## Ein Netz für die heutige Welt oder für die Welt von morgen?

### Kommentierung des NEP Szenariorahmens 2015

Freiburg, 23.06.2014

**Abbildung 1: Entwicklung der szenarioabhängigen installierten EE- Leistung**

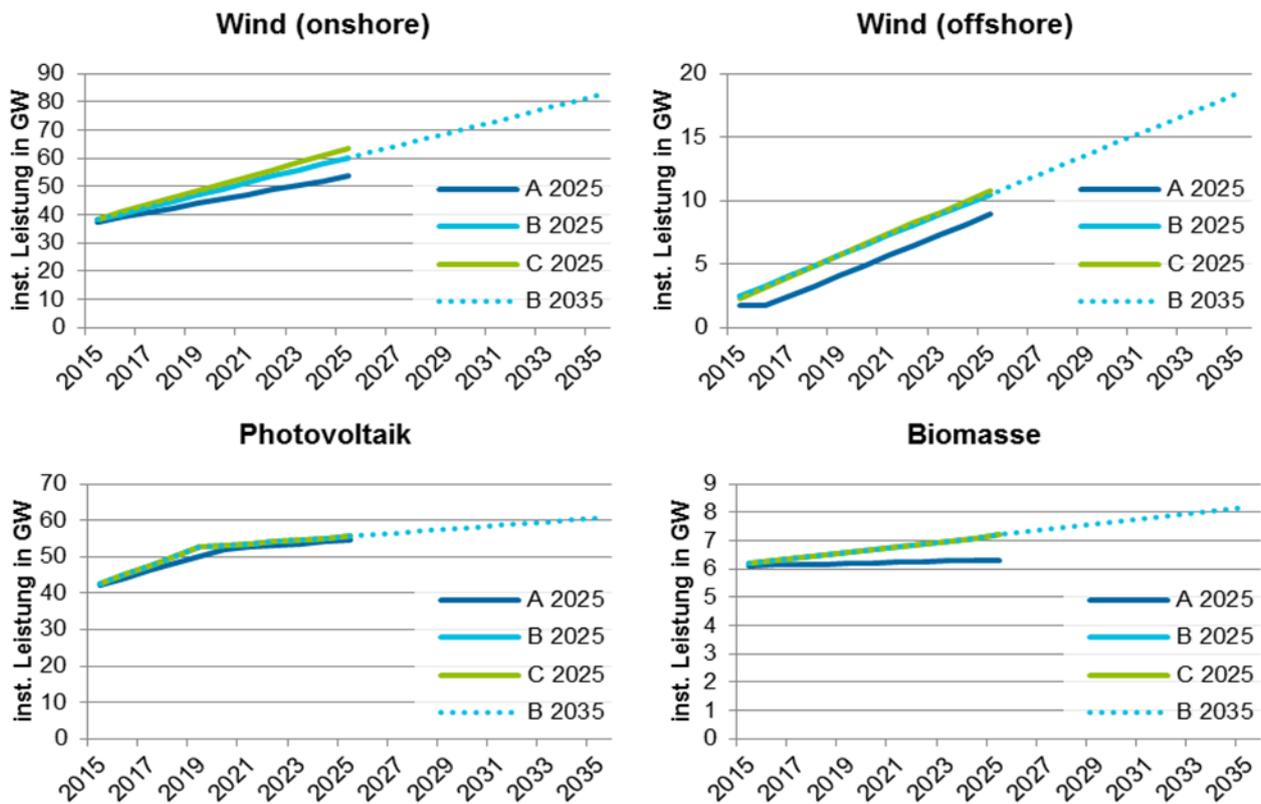
Die Variation der installierten Leistung der EE-Technologien in den verschiedenen Szenarien ist in Abbildung 1 dargestellt. Insgesamt ist eine geringe Schwankungsbreite im Bereich des EE-Zubaus zwischen den Szenarien festzustellen.

Im Vergleich zum NEP 2014 lässt sich für die Szenarien A und B feststellen, dass die Prognosen des EE-Zubaus für die Jahre 2024/34 mit denen der Jahre 2025/35 nahezu übereinstimmen, womit der EE- Ausbau um den Zubau eines Jahres leicht verringert wird. Im Szenario C werden nicht länger die ambitionierten EE-Ausbauziele der Länder berücksichtigt. Dies spiegelt sich in dem starken Rückgang der installierten Leistung an EE-Anlagen im Vergleich zwischen den Szenarien C2024 und C2025 wider. Somit beinhaltet der Szenariorahmen kein Szenario mit sehr hohem EE-Anteil mehr.

**Abbildung 2: Berechnete CO<sub>2</sub>-Emissionen des Szenariorahmens 2015**

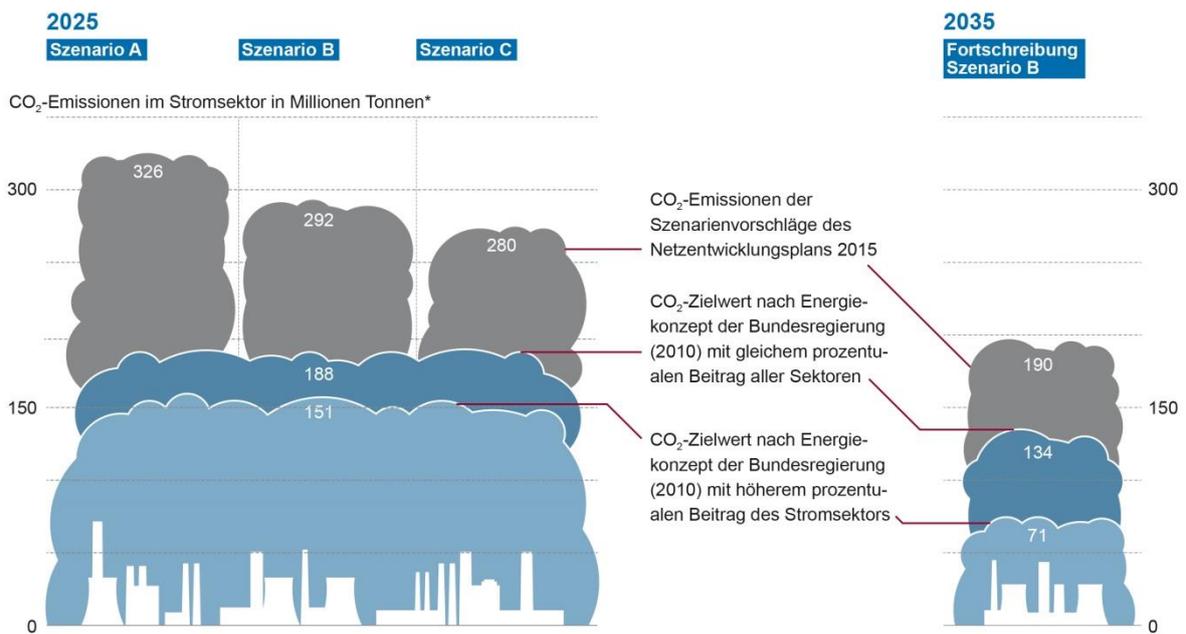
In Abbildung 2 sind die vom Öko-Institut errechneten CO<sub>2</sub>-Emissionen für den Szenariorahmen 2015 aufgeführt. Für jedes der formulierten Szenarien wurden die kalkulierten CO<sub>2</sub>-Emissionen den beschriebenen Reduktionsziele (vgl. Kapitel 3.2) gegenübergestellt. Als konservatives Ziel wird eine gleichverteilte Reduktion über alle Sektoren betrachtet. Diese Verteilung, die in einem klaren Gegensatz zu den bestehenden Klimaschutzszenarien steht, entspricht einer Reduktion der CO<sub>2</sub>-Emissionen des Stromsektors um 48 % bis 2025, sowie von 63 % bis 2035 gegenüber dem Emissionsniveau von 1990 (358 Mio. t CO<sub>2</sub>). Die Grenzwerte der Leitstudie stellen eine ambitioniertere Reduktion dar und übertreffen damit die Grenzwerte einer über die Sektoren gleichverteilten Reduktion. Für das Jahr 2025 sind dies eine 58 % Reduktion sowie eine 80 % Reduktion

Es ist zu erkennen, dass die errechneten CO<sub>2</sub>-Emissionen des angenommenen Kraftwerksparks in jedem Szenario sowohl den konservativen CO<sub>2</sub>-Emissionsgrenzwert, als auch den ambitionierten Grenzwert erheblich übersteigen. Das Hauptszenario B liegt bei der Zielerreichung noch hinter dem Szenario C zurück und führt im Vergleich zu den Annahmen der Leitstudie zu fast doppelt so hohen CO<sub>2</sub>-Emissionen.
